—女川原発再稼働を阻む**硫化水素**問題—

**洗濯廃液**と**微生物**が原発を止める？

# 2021.7.12硫化水素労災事故(7名被災)の概要

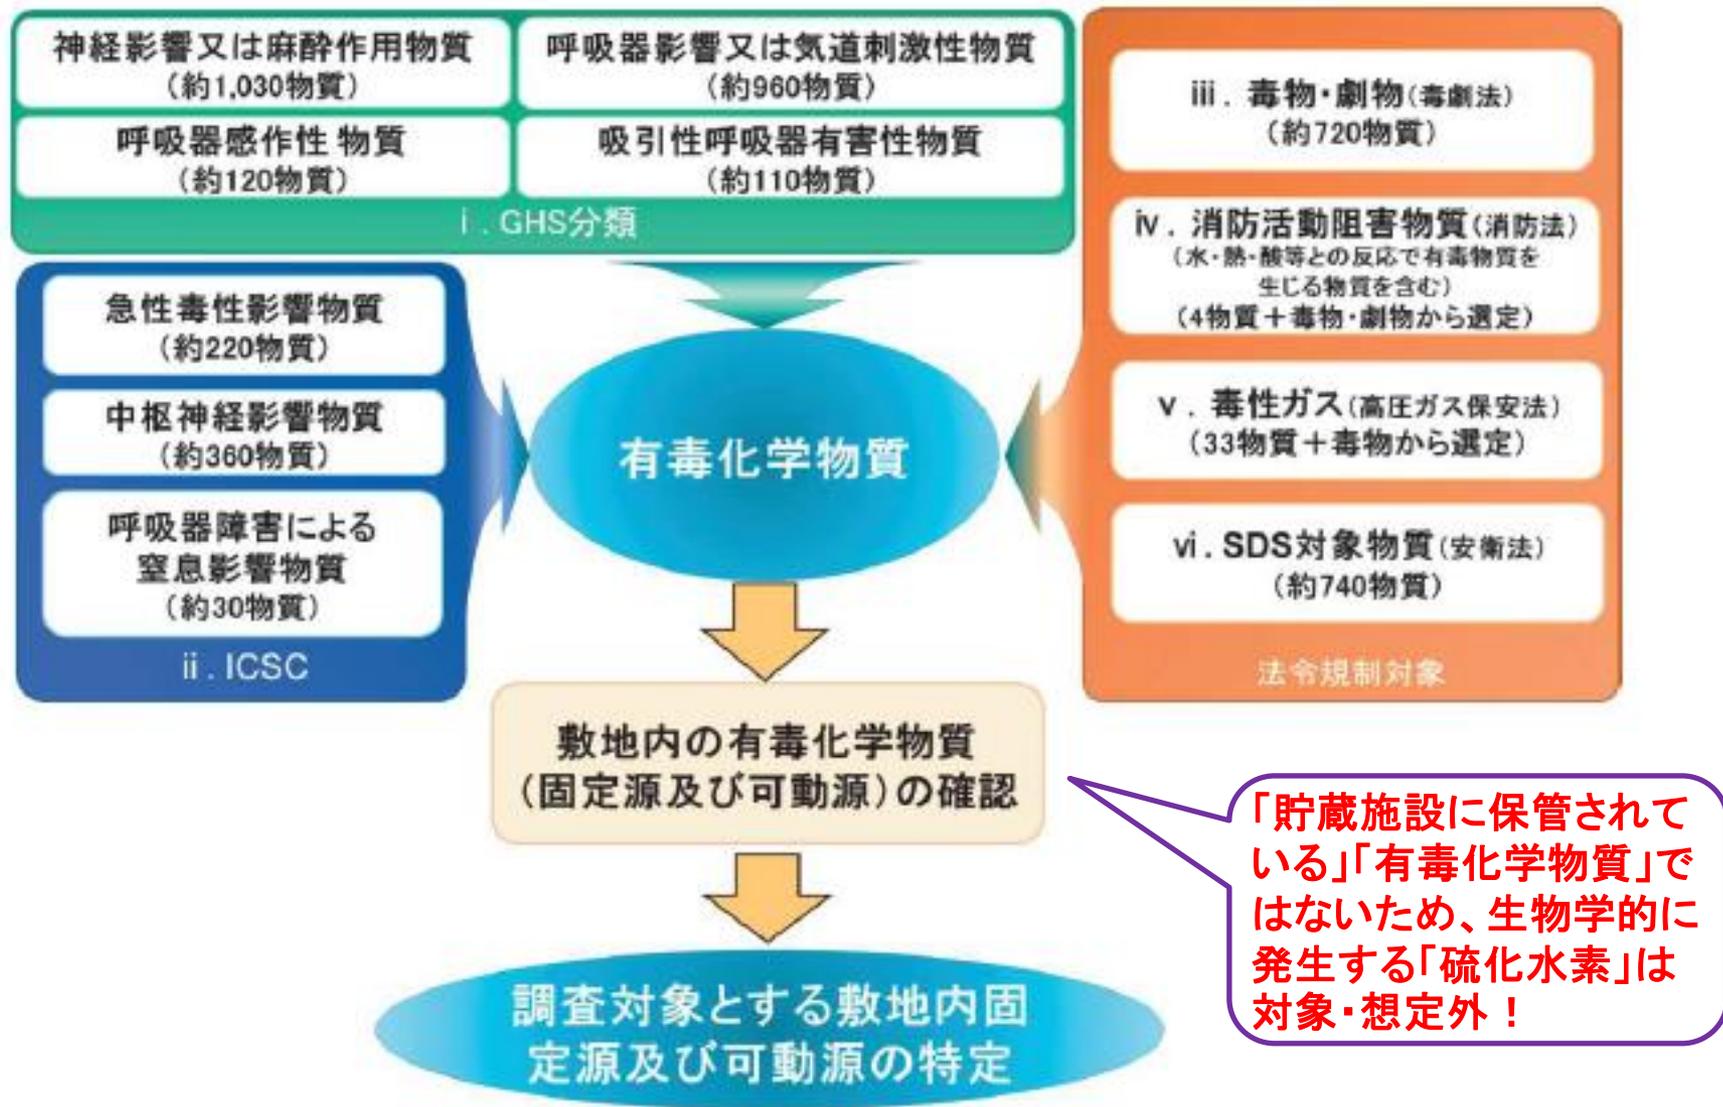
「貯蔵施設に保管されている」  
「有毒化学物質」ではないため、  
生物学的に発生する「硫化水素」は対象・想定外！
